**FX-07-02****Austausch Tankheizung 01-240247-001 / 01-240237-001  
Replacement of tank heating 01-240247-001 / 01-240237-001  
Remplacement du chauffage du bac 01-240247-001 / 01-240237-001**

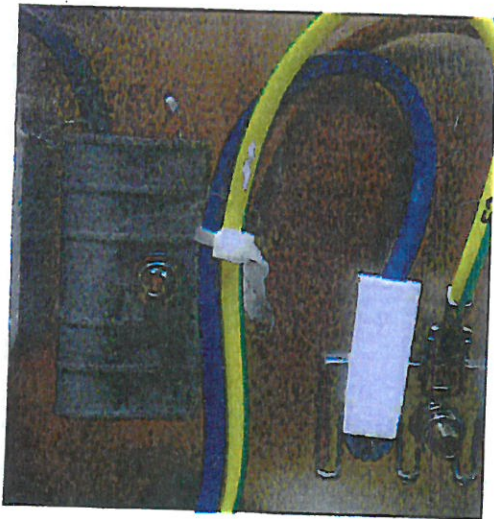
When exchanging the tank heating, the cover (01-515113-001) must be fitted over the connections of the tank heating. To make this possible, the temperature probe, or rather, it's fitting must be mounted vertically (photo 1: screw on the right, insertion probe cable from the top). The cover is fastened using a self-locking nut M5 (photo 2).
